con la presente si inviano Osservazioni per l'impianto eolico cod. procedura (id_vip/id_mattm):10844 per la produzione di energia elettrica da fonte eolica costituita da n.6 aerogeneratori della potenza complessiva di 37,2 MW, un sistema di accumulo da 25MW e relative opere connesse in loc. "Riempillo" nel Comune di Pitigliano (Gr).

Impianto per la produzione di energia elettrica da fonte eolica, costituito da 6 aerogeneratori della potenza complessiva di 37,2 MW, un sistema di accumulo da 25 MW e relative opere connesse in località "Rempillo" nel comune di Pitigliano (GR).

TESTO DELLE OSSERVAZIONI

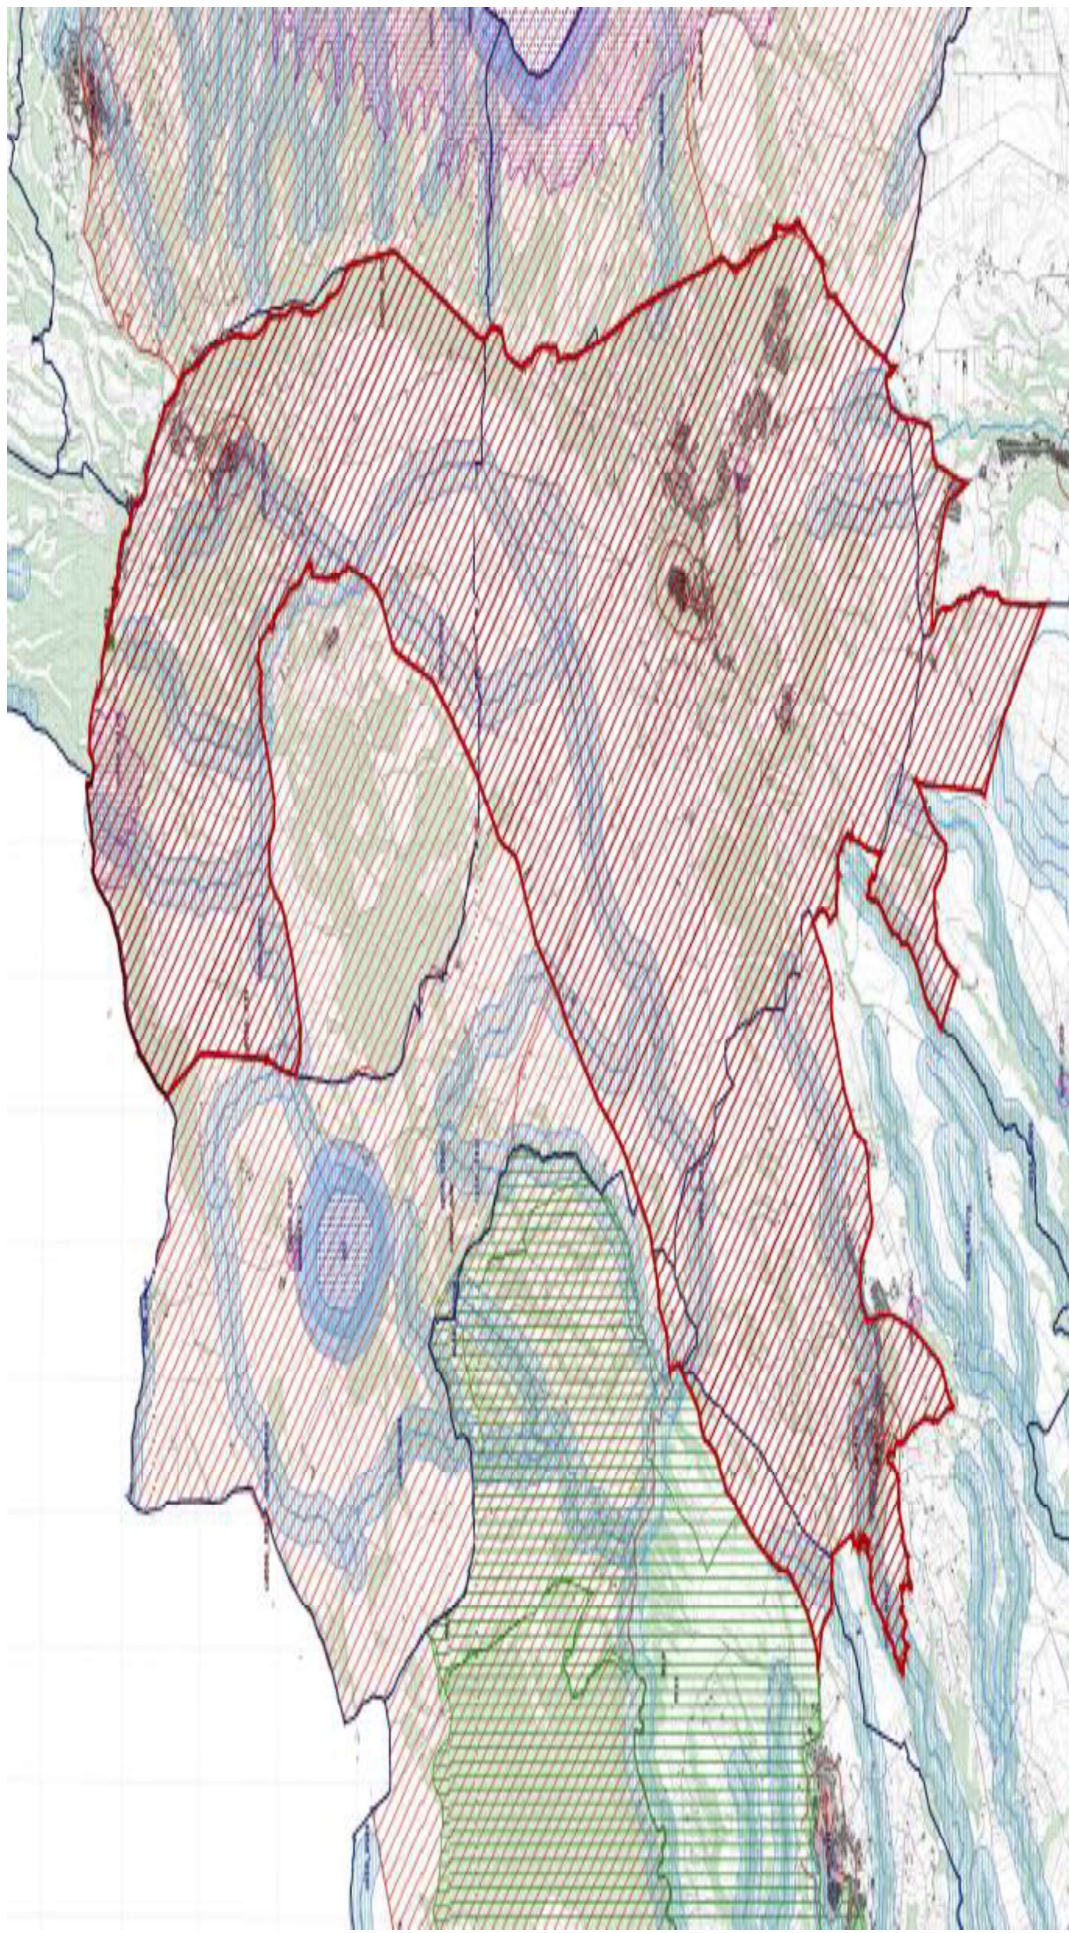
Alla luce del combinato disposto dal "vincolo sul patrimonio paesaggistico (artt. 136 e ss. e 142 del decreto legislativo n. 42/2004 e ss.mm.ii.) e sui beni culturali" (artt. 10 e ss. del decreto legislativo n. 42/2004 e ss.mm.ii.) e dal comma 8 lettera c-quarter del D.Lgs 191/2021 e ss.mm.ii si evince che, ad oggi, le aree in cui sono previsti gli insediamenti dei sei aerogeneratori dell'impianto eolico denominato "Rempillo" non sono idonee perché ricadono tutte all'interno della fascia di rispetto dei **beni paesaggistici di notevole interesse pubblico denominati "Conca del Lago di Mezzano e territorio circostante" (D.M. 22.05.1976)** comprendente anche il **vincolo "Selva del Lamone" (D.M. 22.05.1984)** tutelati **dall'art. 136 del Codice del Beni Culturali e del Paesaggio** e in particolare un aerogeneratori (P01) è a 100 metri dal primo vincolo citato e gli altri cinque compresi in una distanza massima tra 1 km e 2 km (vedi immagine n. 1 dell'ALLEGATO). Nella fascia di rispetto dei 3 km anche la porzione di vincolo rappresentato dalla Selva del Lamone che gode di altre importanti tutele in quanto Riserva Naturale regionale (L. 394/91 e L.R. 29/97), Zona di Protezione speciale (ZPS) insieme ai Monti di Castro collegati tra loro da una Zona di Conservazione Speciale (ZSC), il sistema fluviale Fiume Fiora-Olpeta. La Selva del Lamone oltre il vincolo paesaggistico di notevole interesse pubblico che la rende area non idonea all'installazione degli impianti FER anche nelle sue fasce di rispetto dei 3 km, gode di un'altra tutela che ne rivela l'importanza di area di importanza internazionale per l'avifauna IBA (012) che viene collegata all'altra IBA (099) Lago di Bolsena attraverso la ZPS Caldera di Latera e la ZSC Lago di Mezzano che insieme sono compresi nel vincolo paesaggistico "Conca Lago di Mezzano..." e verranno uniti dal nuovo vincolo paesaggistico "*Ambito paesaggistico, geologico e geomorfologico dell'orlo della caldera di Latera e delle sue pendici interessate dai centri eruttivi periferici*" (si veda a riguardo la proposta pubblicata sul sito del MIC in data 09/08/2023 e

l'immagine n. 2 dell' ALLEGATO) all'area di notevole interesse pubblico "Conca del lago di

Bolsena” (D.M. 24.10.1960). Praticamente una vasta zona che per interesse paesaggistico e naturalistico oltre che storico, archeologico e identitario rappresenta un unicum nel panorama nazionale.

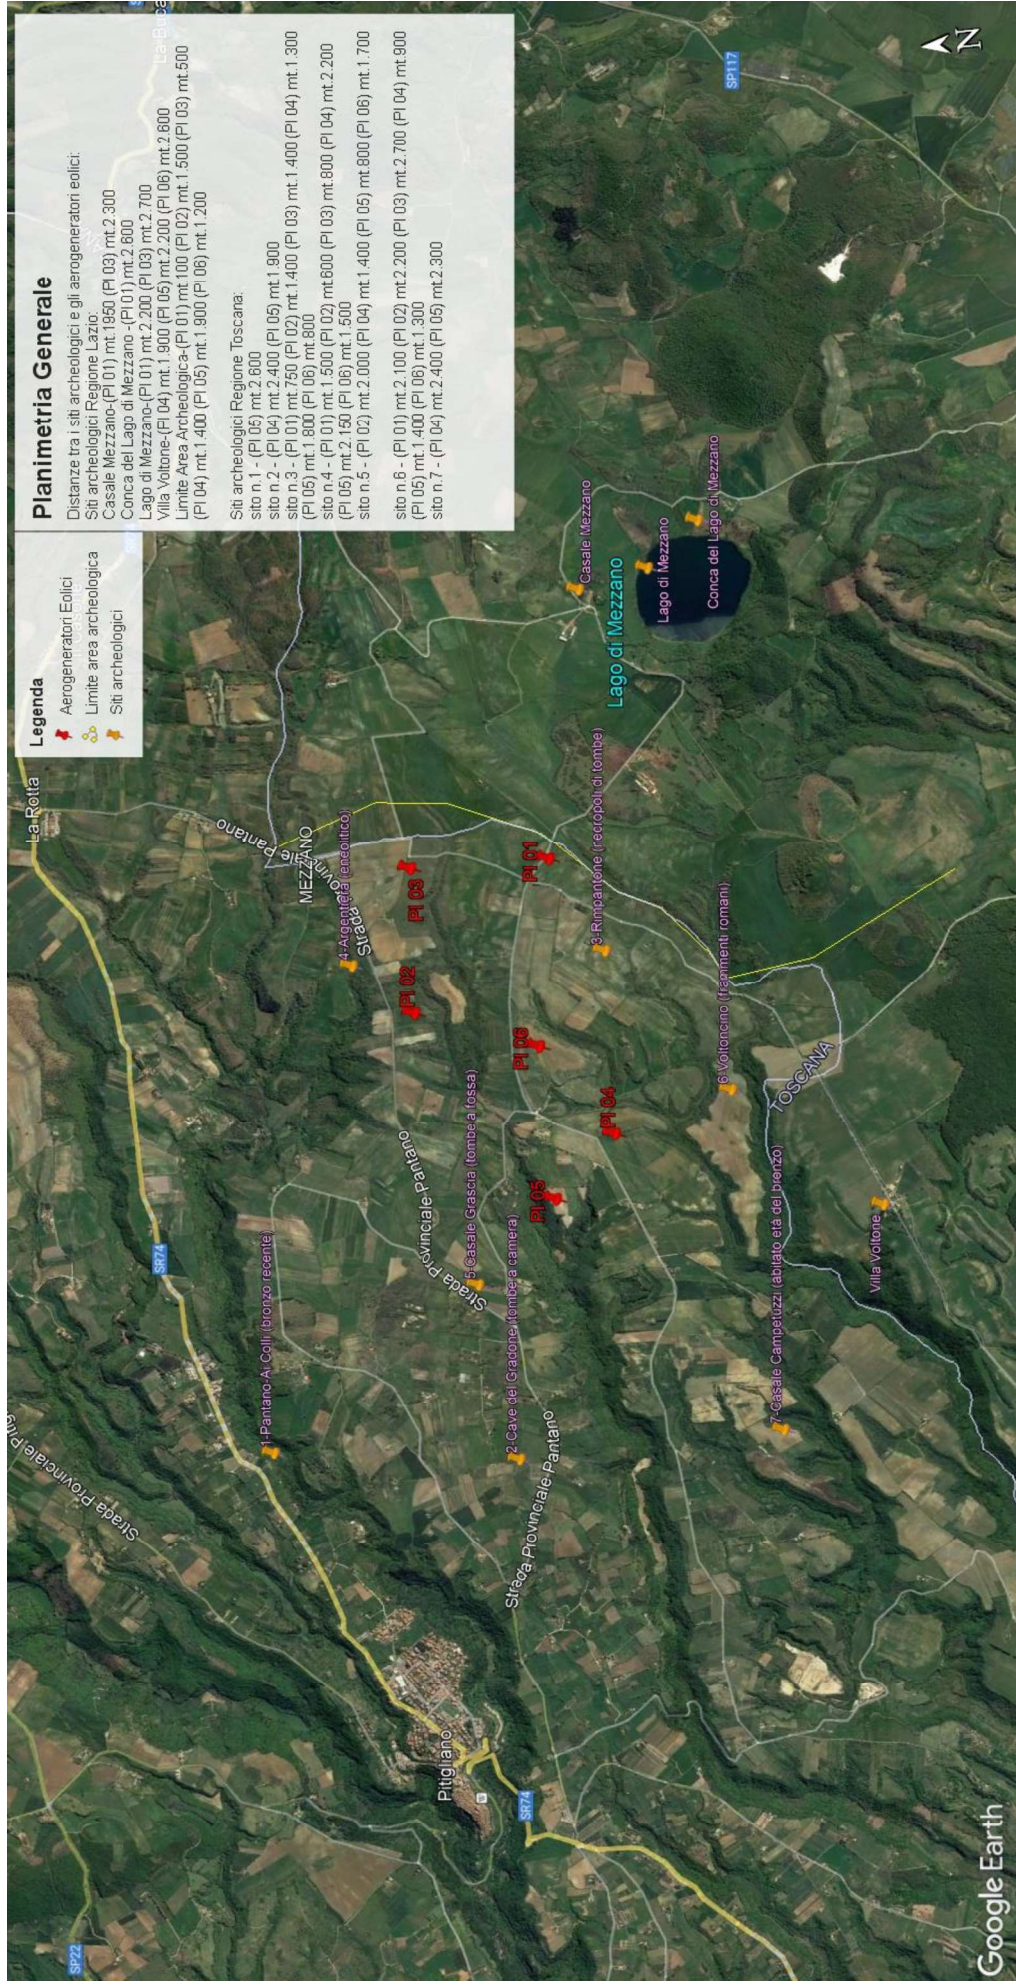
Inoltre, la zona in cui insisterebbe l’impianto eolico industriale Rempillo è compresa nelle fasce di rispetto di 3 km di diversi beni archeologici tutelati dalla parte II del Codice dei Beni Culturali (vedi Allegato, immagine n. 3). Inoltre le pale P04 e P05 ricadono all’interno di un’area archeologica che la Proponente vorrebbe cancellare per il semplice fatto che non è riportata nel documento regionale ma nel documento provinciale come meglio dettagliato nell’Osservazione n. 5. Alla luce di quanto documentato appare chiaro quindi che la collocazione dell’impianto non ha tenuto conto alcuno dei vincoli dell’area nella quale è stato progettato e l’inserimento dell’impianto eolico nel paesaggio e sul territorio non è corretto (Allegato IV delle Linee guida nazionali di cui al D.M dello Sviluppo economico del 10.09.2010).

In sintesi, visti l’art. 20 comma 8 lettera c) quater del D.Lgs n 199/2021 e le Linee guida nazionali appena citate, considerato l’enorme impatto dell’impianto eolico industriale denominato “Rempillo” sulla zona paesaggistica di notevole interesse pubblico ben individuata nelle immagini n.1 e n. 2 e sui Beni Culturali evidenziati nell’ immagine n. 3 dell’Allegato alle presenti Osservazioni, per la collocazione delle pale P04 e P05 direttamente all’interno del perimetro di un’area archeologica e per gli impatti anche sull’area intermedia e vasta dei pregiati territori laziali della Tuscia settentrionale e in particolare di quelli del pitiglianese ricco di emergenze agricole, naturalistiche, storiche e archeologiche del periodo etrusco ma non solo, si chiede che venga negata l’autorizzazione all’ insediamento dell’impianto eolico denominato “Rempillo”.

Immagine n. 4 Situazione di saturazione da impianti FER nella provincia di Viterbo. Non sono riportati gli impianti fotovoltaici e agrivoltaici che hanno inciso per buona parte nel cumulo di impianti FER per superare già nel 2023 gli obiettivi del PNIEC assegnati alla Regione Lazio per il 20230.

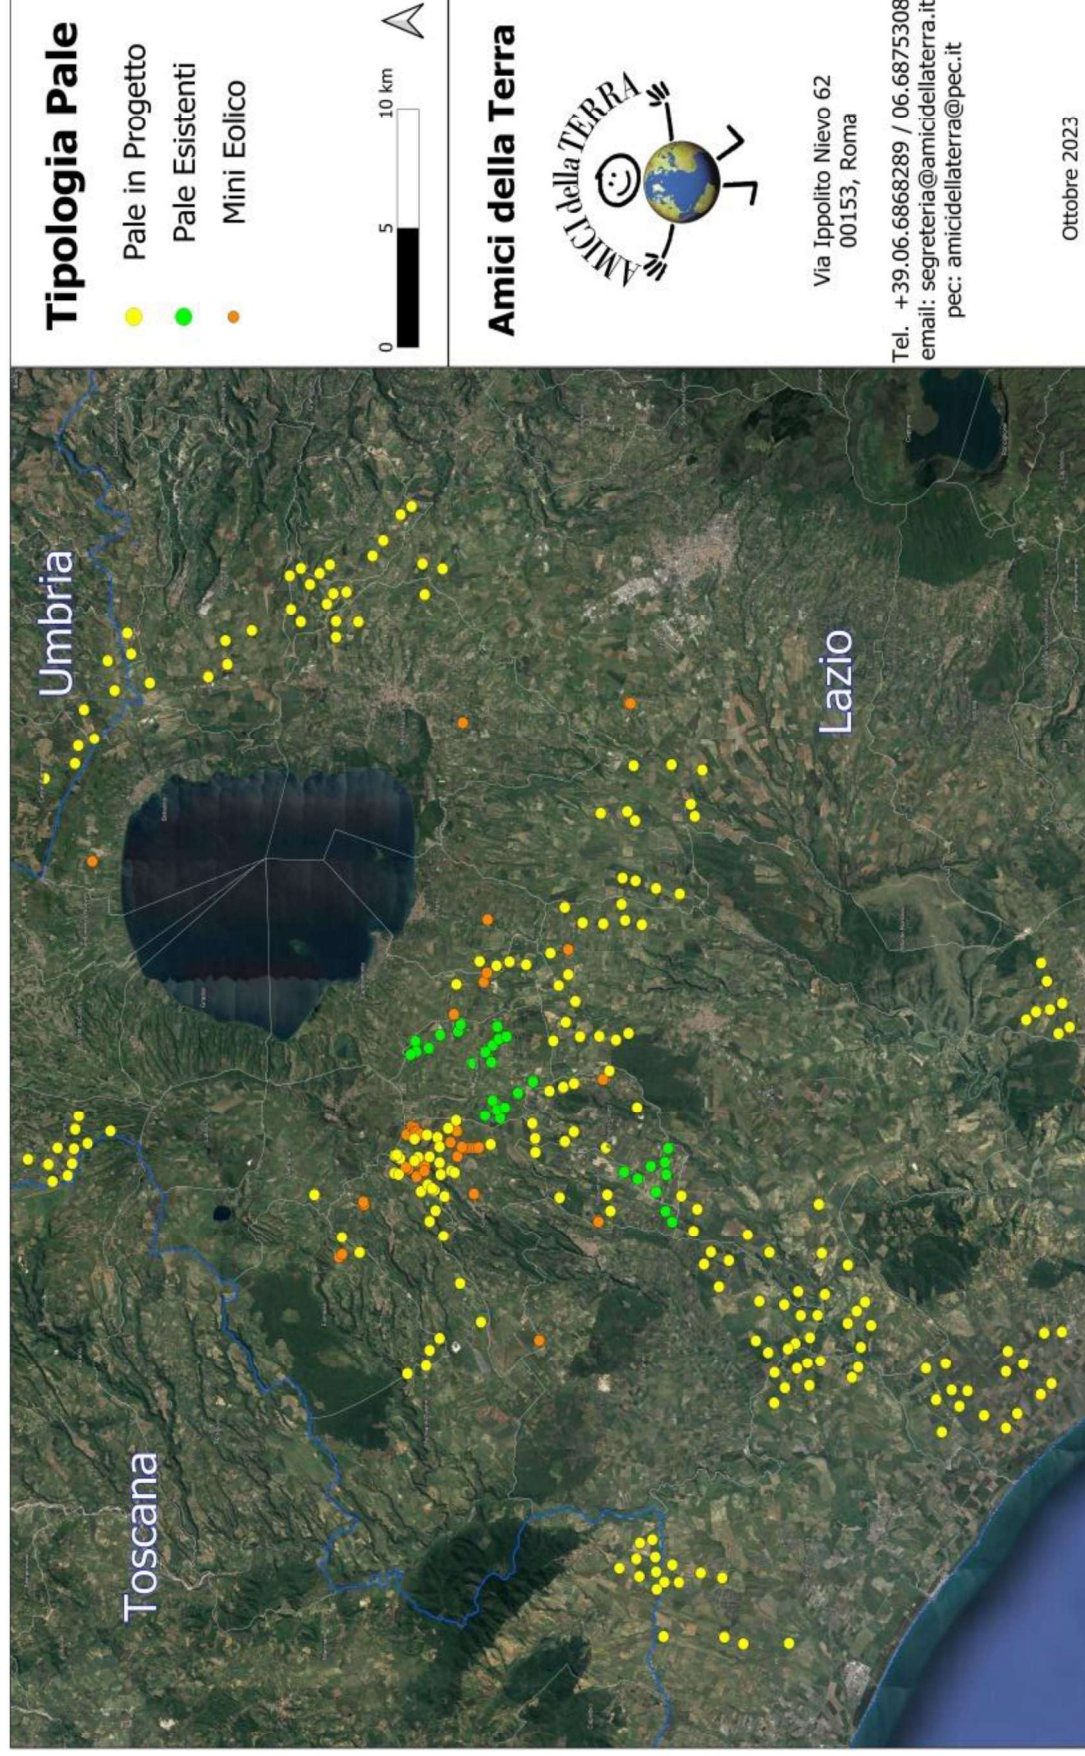
nn. 1 e 2 e crea anche degli impatti negativi anche sui beni naturalistici come verrà dettagliato nell'Osservazione n. 4. Inoltre andrebbe a sommarsi al già enorme cumulo di impianti eolici e fotovoltaici e geotermici che già creano una elevata criticità ambientale nella provincia di Viterbo e interferiscono anche con il territorio toscano come si può vedere dalle immagini nn. 4 e 5 dell'Allegato n. 1.
